**Forum mondial de l'harmonisation
des Règlements concernant les véhicules**

Groupe de travail des dispositions générales de sécurité

Règlement n° 46 (Systèmes de vision indirecte)**Proposition de projet de complément à la série 04
d'amendements au Règlement n° 46
(Systèmes de vision indirecte)****Communication de l'expert des Pays-Bas***

Le texte ci-après, établi par le groupe informel des systèmes à caméra et moniteur en tant que version révisée du Règlement n° 46, vise à introduire dans le Règlement la possibilité de remplacer les rétroviseurs/antéviseurs des classes I à IV par des systèmes à caméra et moniteur (CMS). Les modifications qu'il est proposé d'apporter au texte actuel du Règlement n° 46 sont signalées en caractères gras pour les ajouts et en caractères biffés pour les suppressions.

Figure 4

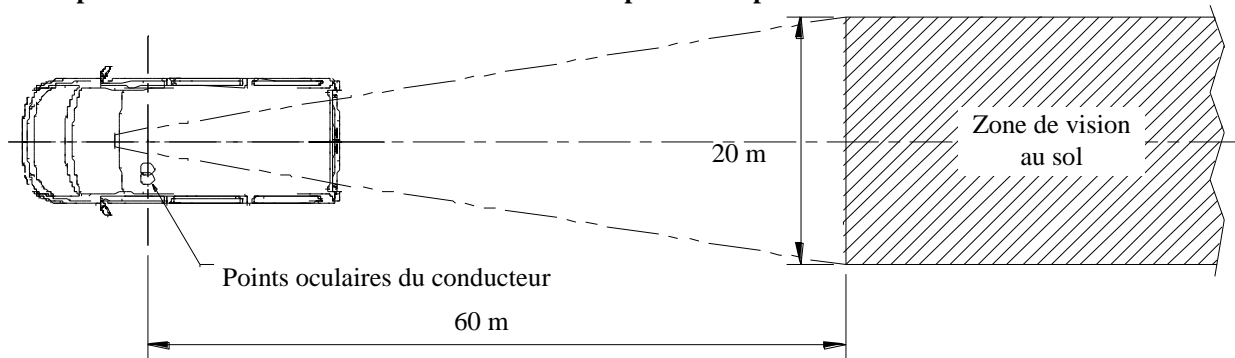
- 15.2.4 Champ de vision
- 15.2.4.1 ~~Rétroviseur intérieur (classe I)~~ **Système de vision vers l'arrière de la classe I**
- Le champ de vision doit être tel que le conducteur puisse voir au moins une portion de route plane et horizontale de 20 m de largeur, centrée sur le plan vertical longitudinal médian du véhicule, s'étendant de 60 m en arrière des points oculaires du conducteur jusqu'à l'horizon (voir fig. 4).

Champ de vision d'un rétroviseur de la classe I. Champ de vision pour la classe I

Figure 5

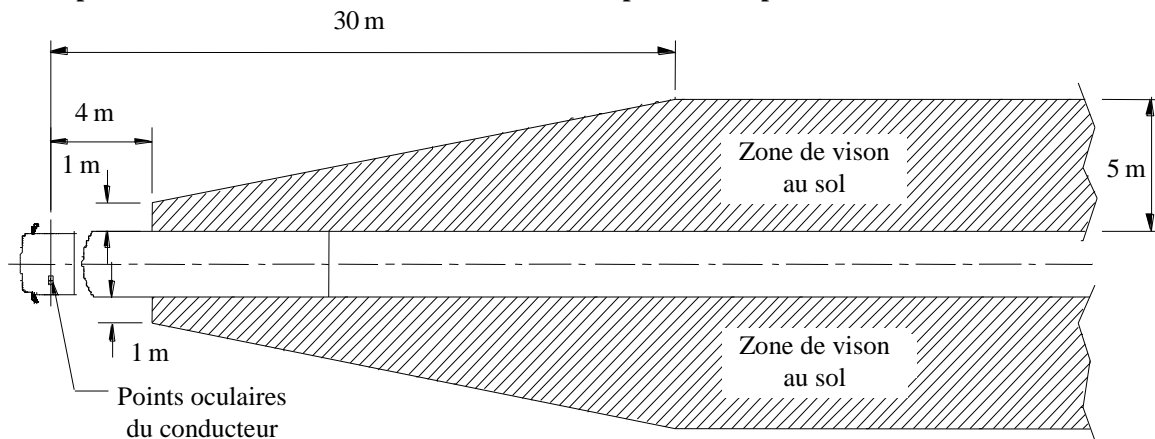
Champ de vision des rétroviseurs de la classe II - Champs de vision pour la classe II

Figure 6

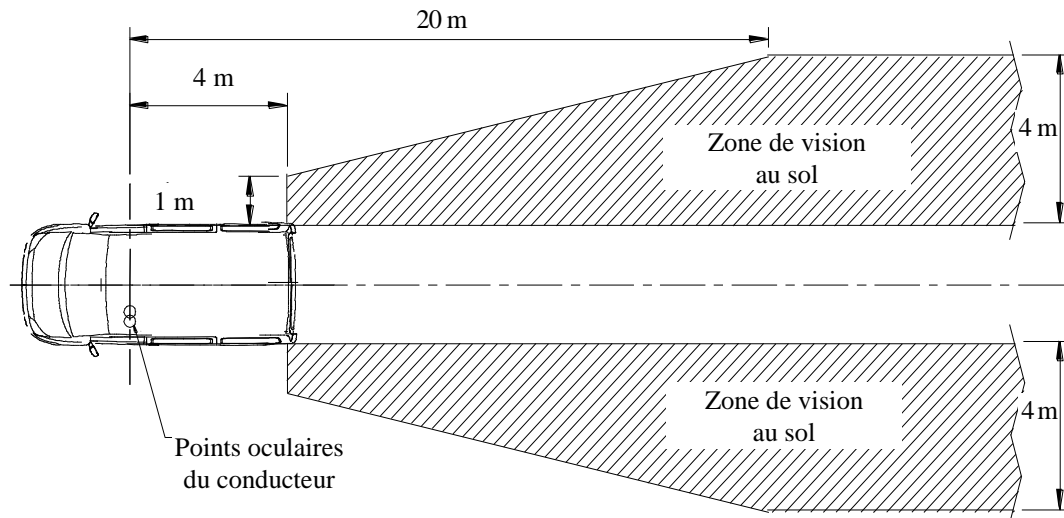
Champ de vision d'un rétroviseur de la classe III - Champs de vision pour la classe III

Figure 7

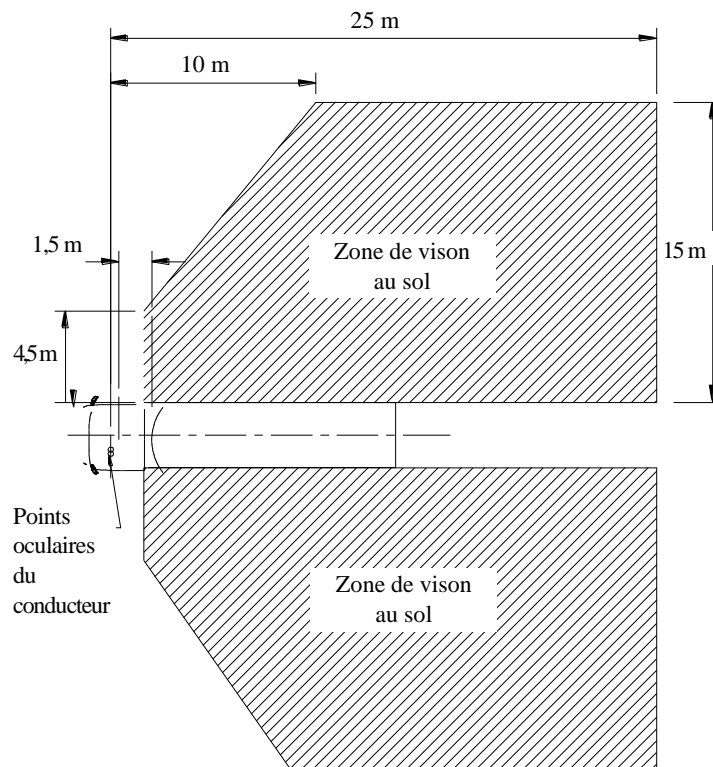
La figure 7 a été corrigée en ce qui concerne le côté passager, afin que les dimensions indiquées correspondent à l'avant de la zone hachurée.

Figures 8a et 8b
Champs de vision-pour la classe V

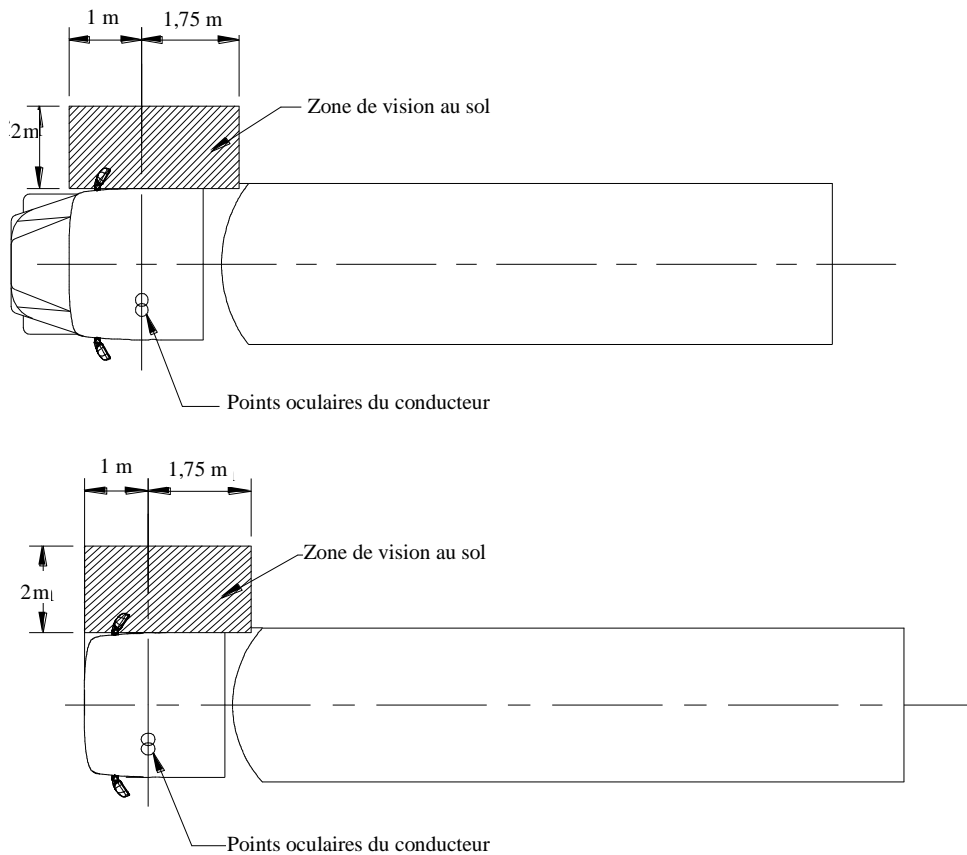
15.2.4.5 **Rétroviseur extérieur «d'accostage» (classe V) - Système de vision à proximité de la classe V**

Figure 9

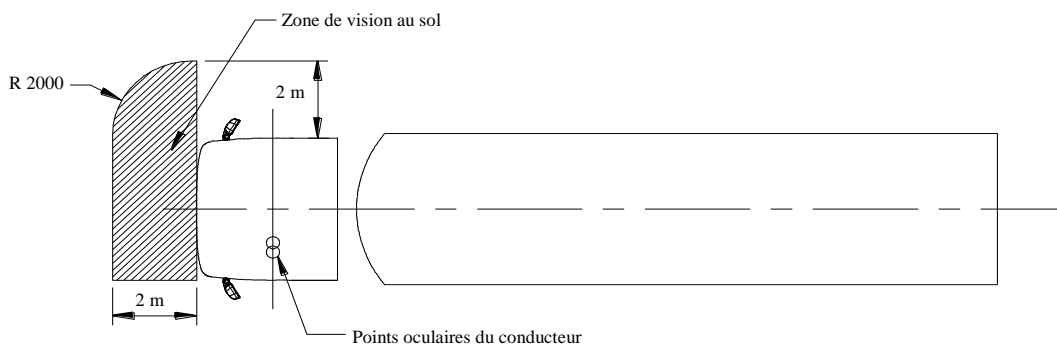
- Un plan vertical transversal passant par le point avant extrême de la cabine du véhicule;
- Un plan vertical transversal passant à 2 m en avant du ~~véhicule~~ **plan défini à l'alinéa a**;
- Un plan vertical longitudinal parallèle au plan vertical longitudinal médian et passant par le point latéral extrême du véhicule du côté conducteur;
- Et un plan vertical longitudinal parallèle au plan vertical longitudinal médian et passant à 2 m du véhicule du côté opposé à celui du conducteur.

~~Champ de vision d'un rétroviseur frontal de la classe VI~~ **Champ de vision pour la classe VI**

Figure 10

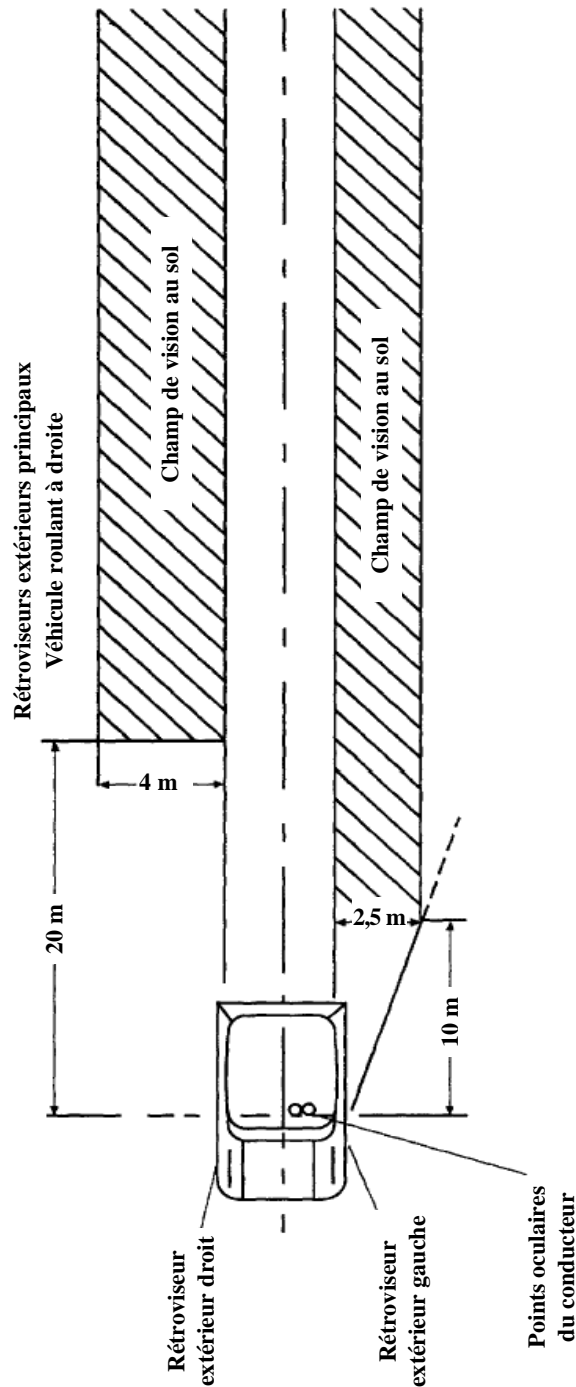
~~Champ de vision des rétroviseurs de la classe VII~~ Champs de vision pour la classe VII
